**Relocalisation d'une conduite de gaz naturel
dans l'emprise routière de l'autoroute 40 dans
l'ouest de l'île de Montréal**

Addenda 1

**Réponses aux questions et commentaires supplémentaires
du ministère du Développement durable, de l'Environnement,
de la Faune et des Parcs**

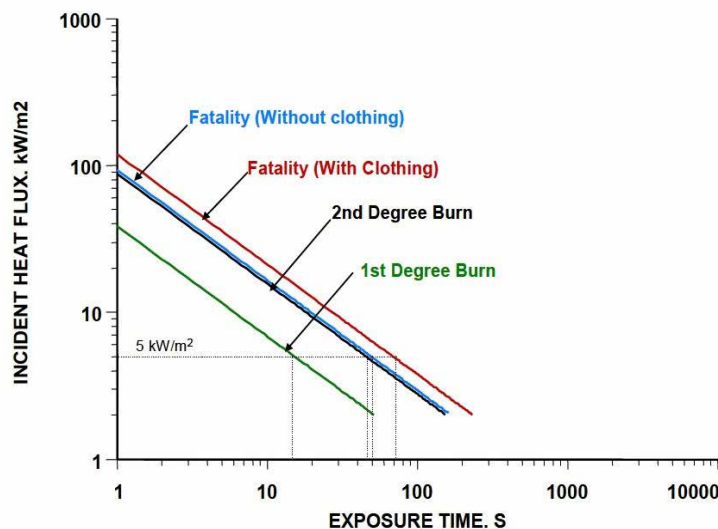
- La fuite et l'incendie (s'il y a incendie) auraient ainsi une durée beaucoup plus grande et puisque les dommages matériels et les atteintes à la santé sont directement fonction du flux thermique reçu et du temps d'exposition, doit-on en déduire que le risque individuel sera plus grand que celui présenté à la carte 8.4 de l'annexe 11?

Le risque est le produit de deux éléments : la conséquence, exprimée sous forme d'un pourcentage de décès, et la probabilité. Pour les substances inflammables, le pourcentage de décès est évalué à l'aide d'une fonction Probit qui tient compte de la dose de radiations thermiques reçue, c'est-à-dire à la fois de l'intensité et du temps d'exposition. Si l'intensité (I) varie dans le temps (t), la fonction Probit (Pr) s'exprime de la façon suivante :

Sur la base de cette fonction, la figure ci-dessous indique les niveaux de radiations thermiques constantes vs les temps d'exposition, c'est-à-dire les doses, qui produisent 1 % de probabilité de fatalités (ligne bleue lorsqu'il n'y a pas de protection).

Figure 4.1. Niveau sonore perçu à différentes distances du poste de détente à construire

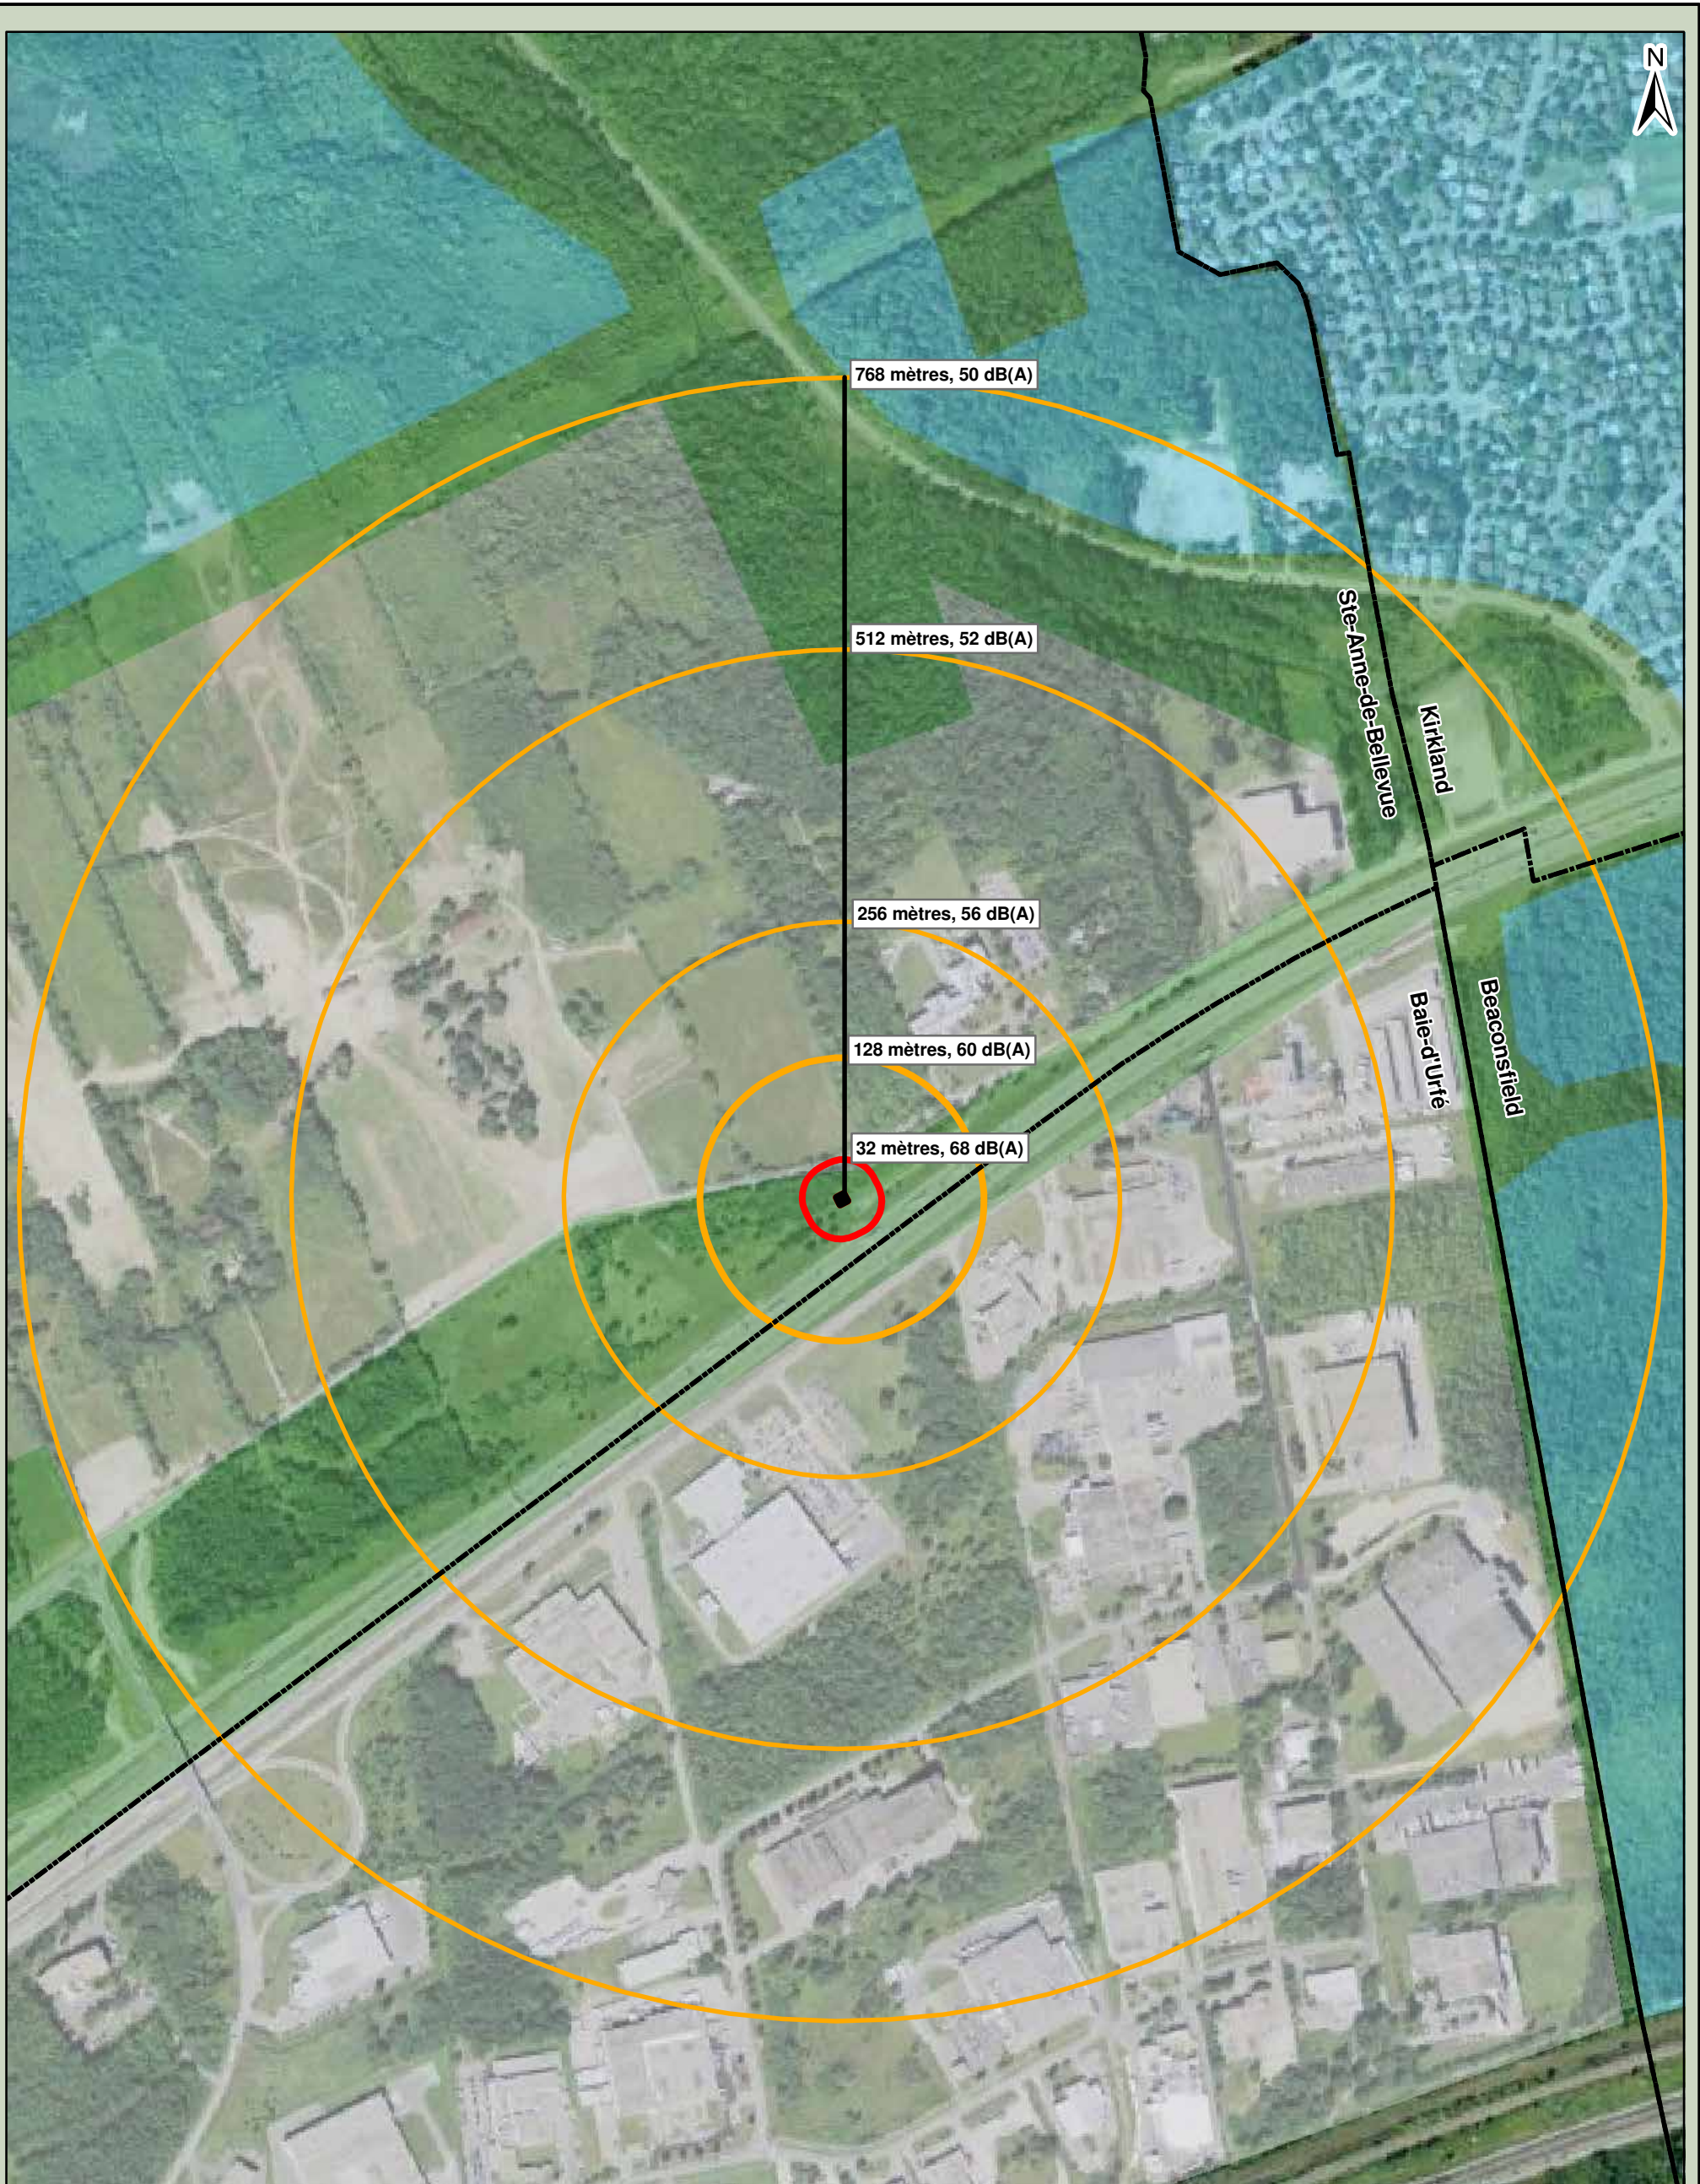
RQC-33 : L'initiateur a fourni une estimation du bruit, en exploitation, généré par le poste de détente de gaz. Il a également estimé le niveau de bruit résultant aux points les plus sensibles. Il est à souligner que ce bruit étant de source fixe, sa nuisance doit être évaluée à l'égard des critères de la Note d'instruction 98-01 (Annexe 2) et non pas selon les critères du document Méthodologie – Étude de pollution sonore pour des infrastructures routières existantes – du MTQ, datant d'avril 1989, ou encore ceux du document Recommandations administratives du MDDEP concernant les nuisances relatives au bruit routier pour un nouveau projet. Les critères de la Note d'instruction 98-01 sont beaucoup plus restrictifs. En effet, ils tiennent compte du zonage et ils sont établis pour des durées d'une heure au lieu d'être distribués sur 24 heures.

- a. L'initiateur doit évaluer sa nuisance sonore à l'égard des critères de la Note d'instruction 98-01, étant donné que ce seront les critères utilisés pour évaluer la pertinence de plainte du niveau de bruit.

L'évaluation de la nuisance sonore du poste de détente en exploitation a été faite, de façon théorique, en présumant que les décibels diminuent de 4 dB en doublant la distance séparant la source du point d'écoute et que le poste de détente peut générer un bruit de 88 dB(A) à un mètre de distance au maximum de sa capacité, ce qui peut arriver lors de certains jours de grand froid durant la période hivernale. La figure 4.1 en annexe 1 illustre le niveau sonore perçu à différentes distances du poste de détente selon cette évaluation. La figure 4.1 superpose le niveau sonore au zonage actuel du territoire afin de permettre l'évaluation de la nuisance sonore du poste à l'égard des critères de la Note d'instruction 98-01. Les plans de zonage des quatre villes sont également mis en annexe 1. Les zones « Parc régional » et « Public » ont été incluses dans les zones non sensibles selon la Note d'instruction puisqu'aucune construction n'y est permise.

La figure 4.1 montre que la nuisance sonore du poste respecte le critère de la Note d'instruction 98-01 pour les zones non sensibles (catégorie IV), soit un niveau sonore maximum de 70 dB_A perçu de la source fixe de jour comme de nuit.

Pour ce qui est des zones résidentielles sensibles, la figure 4.1 montre que l'évaluation du niveau sonore ne respecterait pas les critères de la Note d'instruction qui exige un bruit maximum de 45 dB_A le jour et 40 dB_A la nuit. Or le poste de détente pourrait émettre un bruit perçu allant jusqu'à 50 dB_A à la limite des zones résidentielles. Un niveau de bruit maximum entre 50 et 68 dB_A pourrait également être perçu dans la zone résidentielle situé au nord du chemin Ste-Marie à Ste-Anne-de-Bellevue, dans l'éventualité où des résidences s'y construiraient suite à l'adoption d'un nouveau plan de zonage.
